**STAVEBNĚ TECHNOLOGICKÝ PROJEKT –
PALATA II**

**1. POSÚDENIE PROJEKTOVEJ
DOKUMENTÁCIE**

Druh a účel stavby: Zařízení sociální péče pro osoby postižené Alzheimerovou chorobou (objekt pro poskytování pobytové sociální služby)

Umiestnenie stavby: PALATA, Na Hřebenkách 737/5, 150 00 Praha 5

Obrázok 1 – WC [zadaná PD]

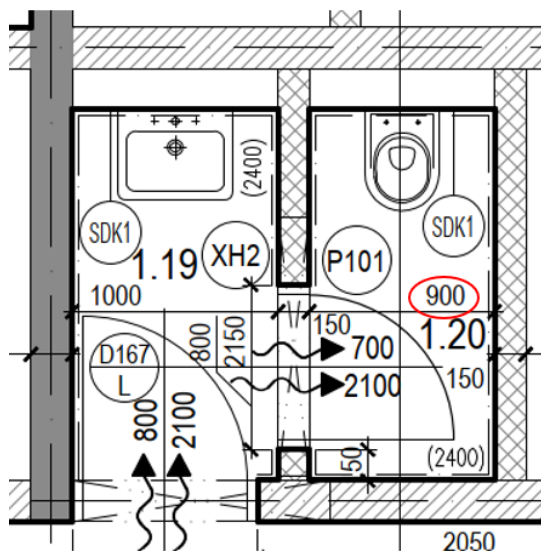
V PD nie je dodržaná požadovaná šírka WC, ktorá musí byť min. **900 mm**. V PD je síce uvedených 900 mm, ale nepočíta sa s povrchovou úpravou a možnou odchýlkou okolitých konštrukcií, o ktoré by mala byť zväčšená ich hrúbka.

Obrázok 2 - Pôdorys strechy [zadaná PD]

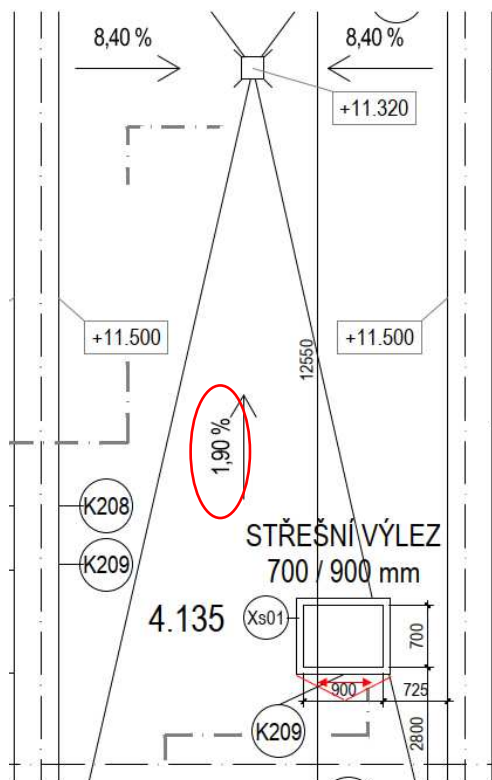
Nevhodné spádovanie strechy v PD, kedy hrozí riziko zadržiavania vody za strešným výlezom. Z ČSN 73 1901 vychádza, že pokiaľ sa vyžaduje plynulý odtok vody k odkvapu, do žlabu alebo vtoku nemajú k tomu podľa možnosti brániť žiadne prekážky.

V súlade s ČSN 73 1901 sa navrhuje minimálny sklon strechy tak, aby nedochádzalo k hromadeniu vody na ploche strechy – 3%. V PD toto splnené nie je. Vid' „Obrázok 2 – pôdorys strechy“ a „Obrázok 3 - Nevhodný sklon strechy“

Navrhujem použiť jednosmerné spádové dosky pre nábeh na rub výlezu. Vid' „Obrázok 2 – pôdorys strechy“

Obrázok 4 – Atika [zadaná PD]

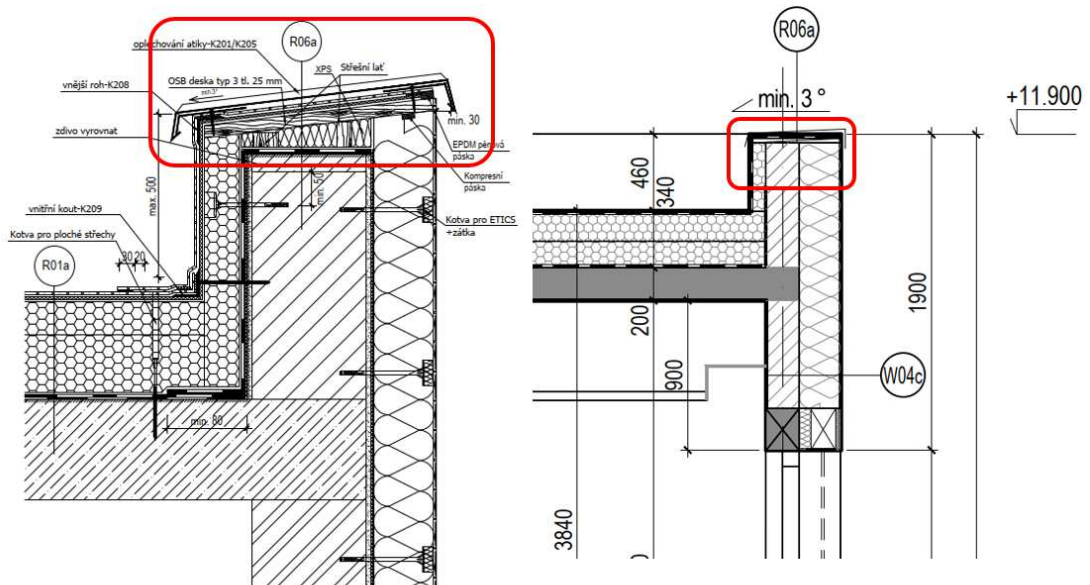
V PD je nad 2NP a 3 NP navrhovaná murovaná atika, ale bez železobetónového venca. Stučujúci veniec stučuje celok, prenáša zaťaženie vo vodorovnom smere. Navrhujem opatriť vrch murovanej atiky ŽB vencom.

Obrázok 5 - Kríženie dverí [zadaná PD]

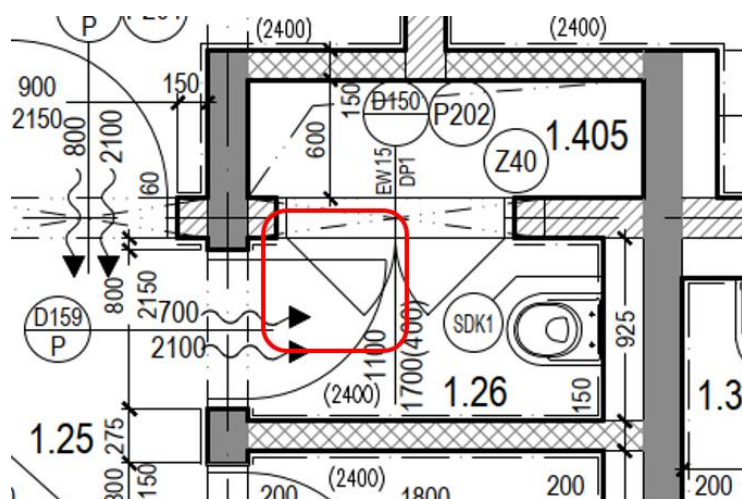
V pôdoryse 1. NP dochádza ku kolízií pri otváraní dverí. Ako jedno z riešení navrhujem zmeniť otváranie dverí D159 do opačnej strany.
